VOLVO

VERKSTADS- MEDDELANDE

BETR.	PRODUKT
SPECIALVERKTYG	P
999 5010	GRUPP
	08
	NR
DATUM	56
Januari 1973

Monteringsring för låsring till drivaxellager.

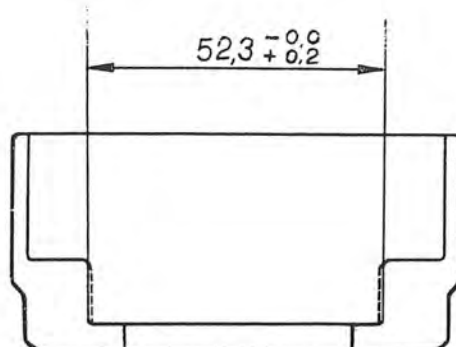
Den nya låsringen som infördes tillsammans med inre tätningarring enligt VM P-46-27 har större ytterdiameter än den tidigare låsringen. Detta gör att monteringsring 999 2839 ej passar till den nya låsringen. Vi har därför tagit fram en ny monteringsring, 999 5010.

Den tidigare monteringsringen, 999 2839 utgår och ersätts av 999 5010, som även används för tidigare utförande av låsring.

Ändring av 999 2839.

Monteringsringen 999 2839 kan ändras till 999 5010 genom att diametern 51 mm svarvas upp till $52,3 \pm 0,2$ mm. Märkningen ändras därefter till 999 5010.
